Дата
09.Feb.2018

При включении одна или обе фары не работают.

Модель: **BMW 7-series (E38) [94-02]**

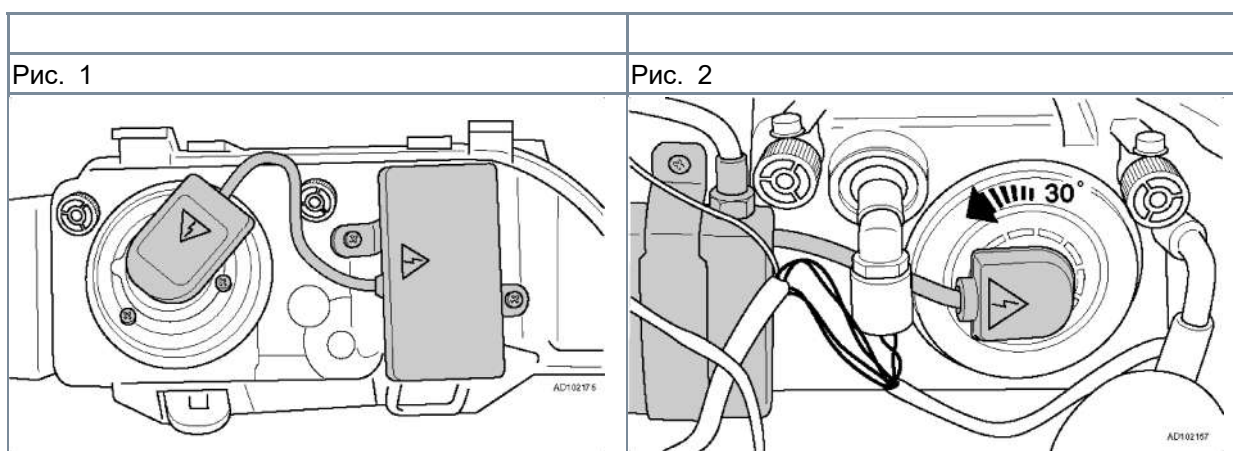
- При включении одна или обе фары не работают.
- При выключении и повторном включении фар через 2 секунды, фары работают.

- Низкое напряжение к блоку управления фарами.
- Программное обеспечение самодиагностики фары.
- Неисправность блока управления фарами.

- Установите обновленное программное обеспечение для блока управления фарами (DIS CD версия 20.0 или выше).
- Если этими действиями устранить неисправность не удалось:
 - Убедитесь, что блок управления фарами отсоединен от электропитания.
 - Установите модифицированный блок управления фарами.
 - ->08/98 *Рис. 1* .
 - 09/98-> *Рис. 2* .
